修改说明 (1# 楼栋)

单体平立面图修改

1# 楼拟变更东、西立面图

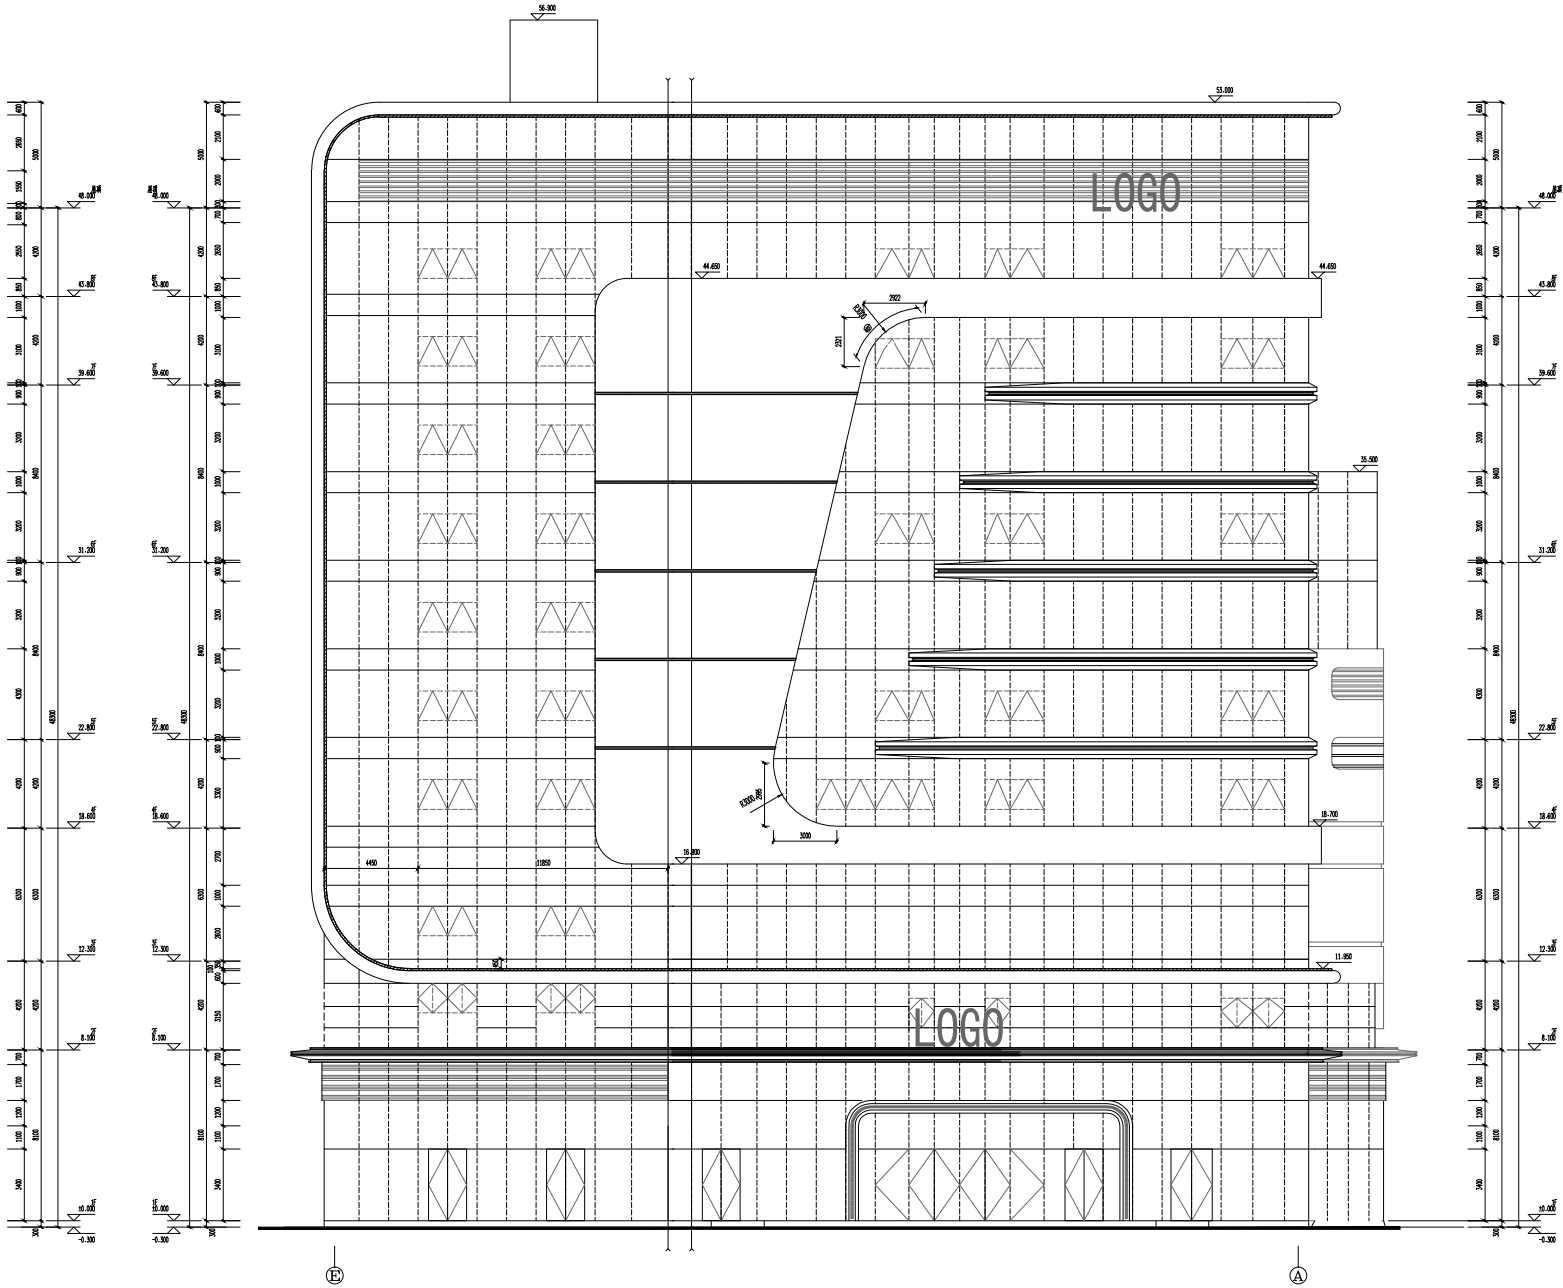
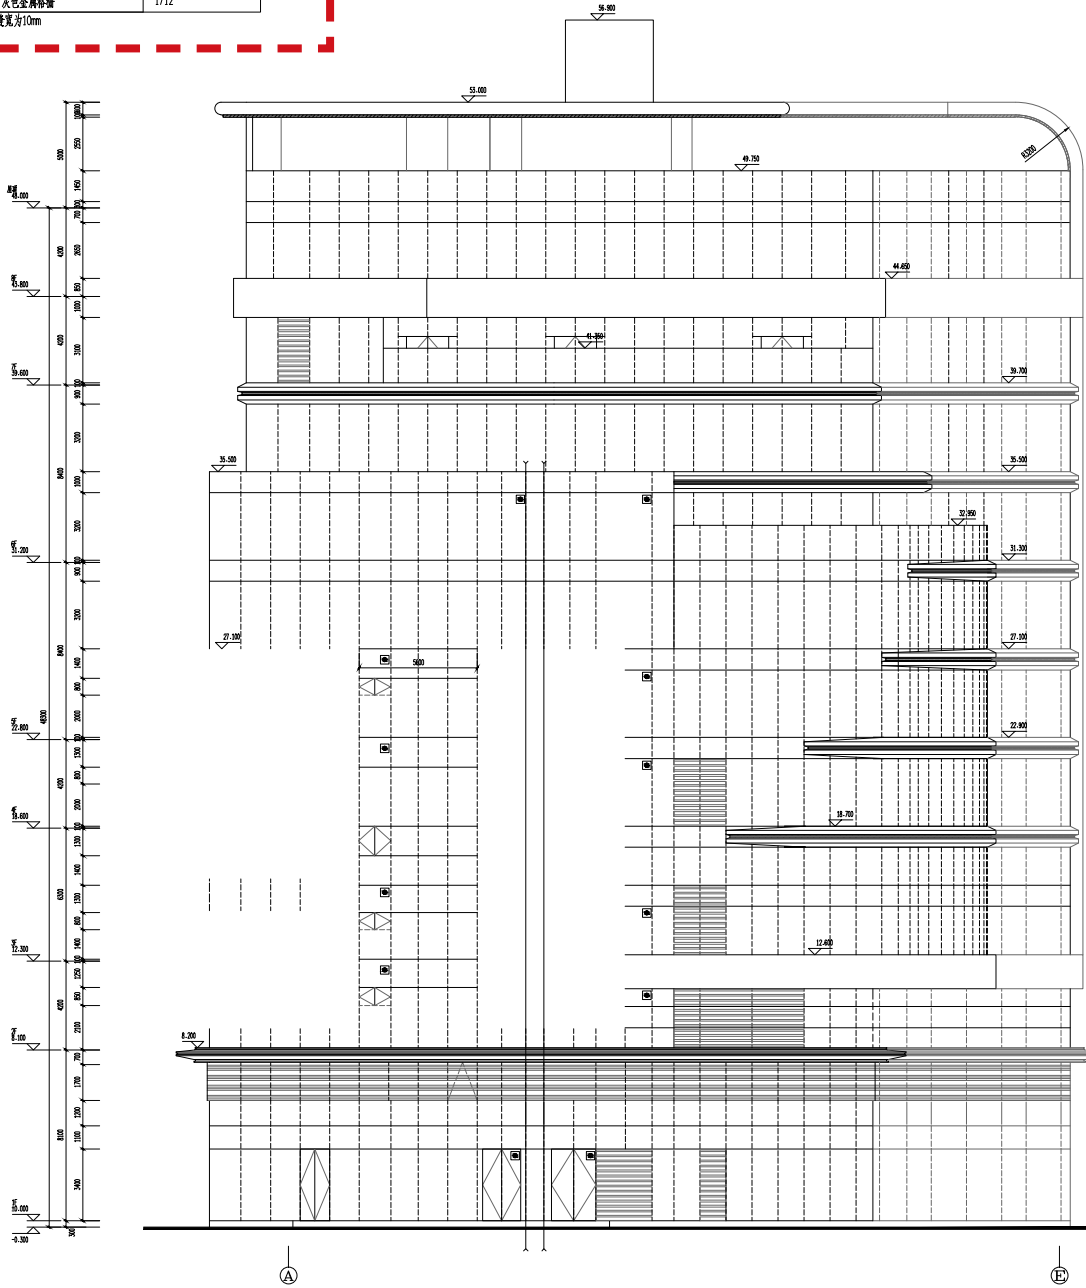
1. 外立面由原来的浅香槟色铝板改为灰色铝板

2# 楼拟变更屋面层平面图

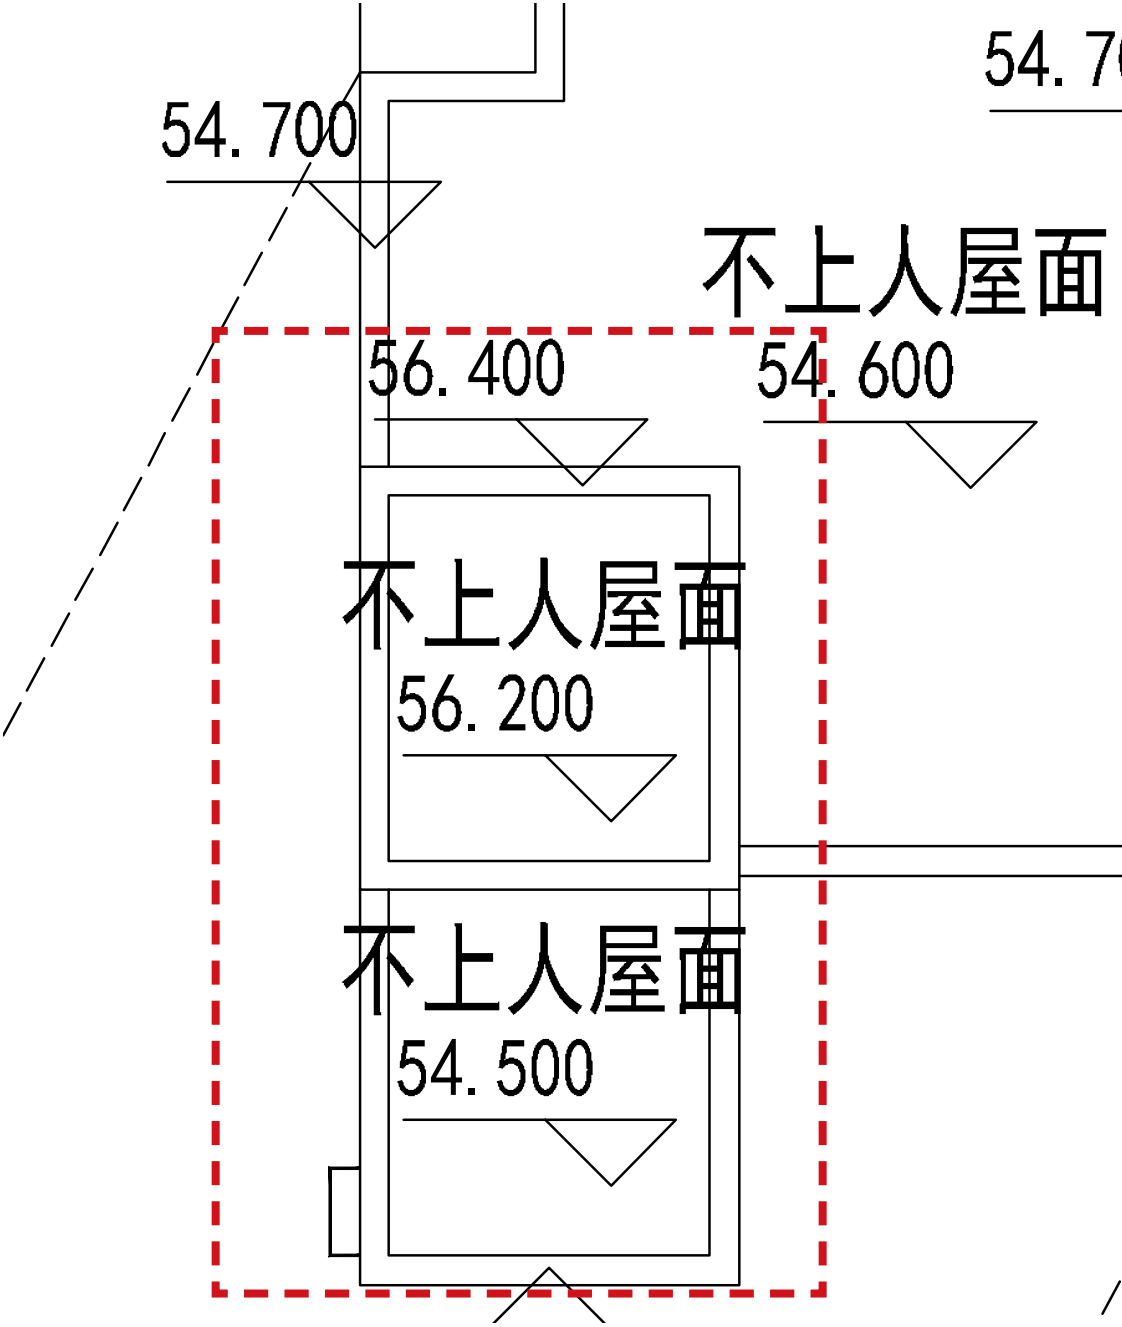
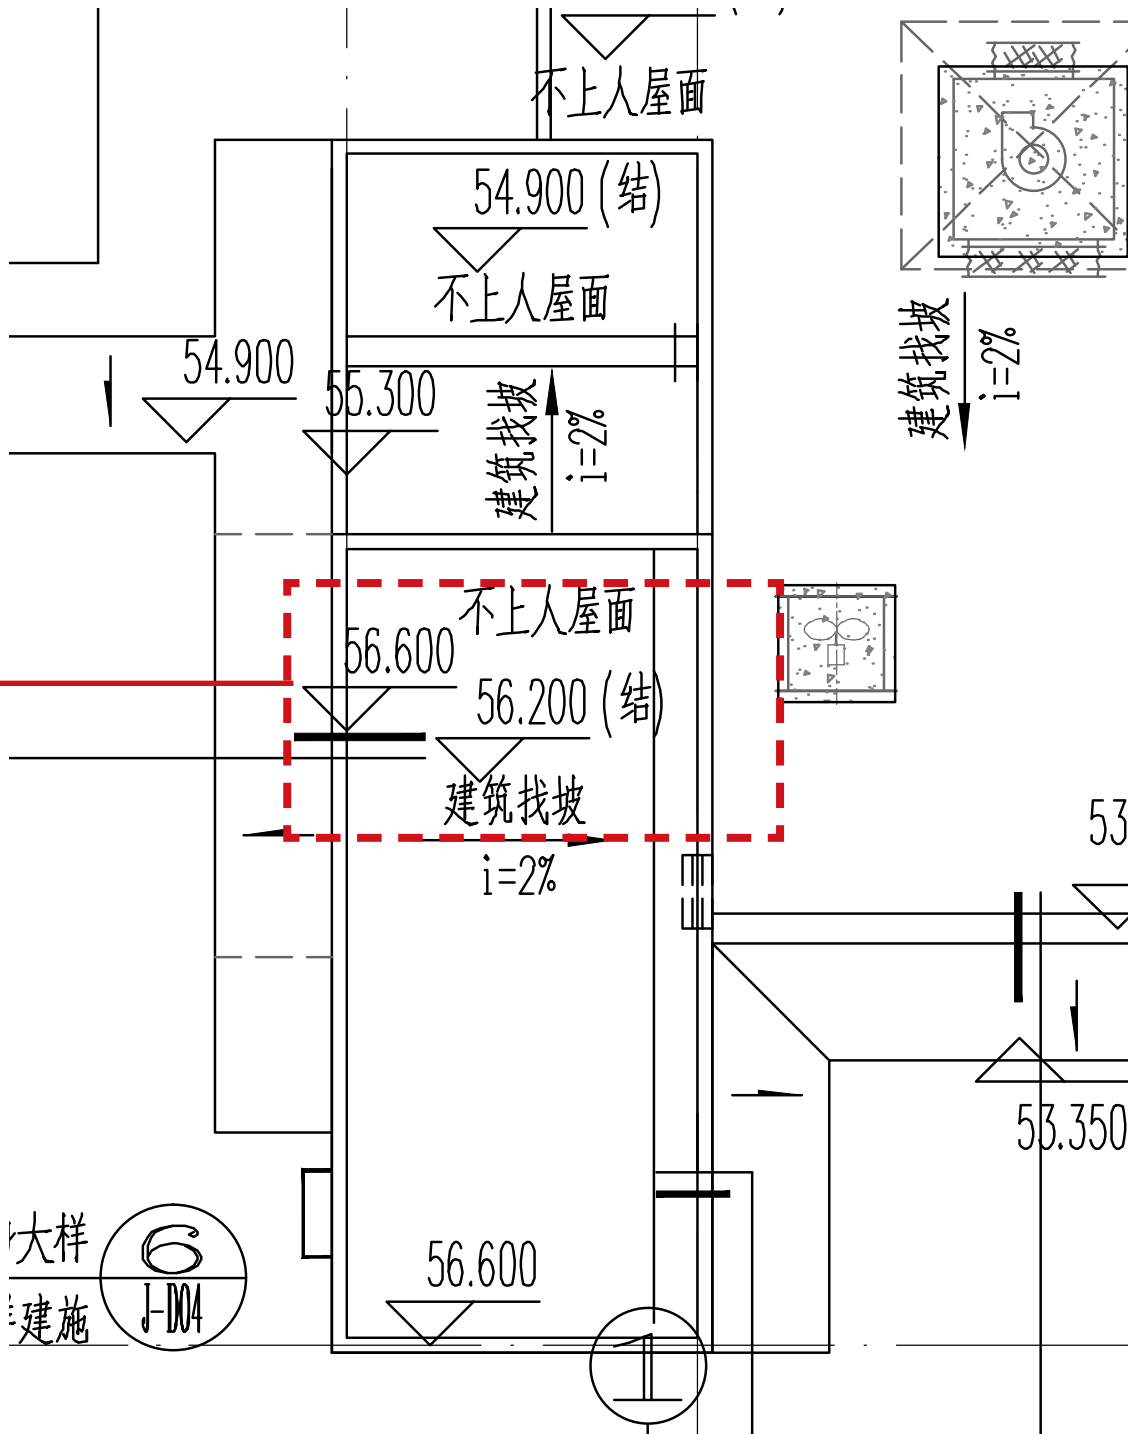
1. 屋面层标高更新
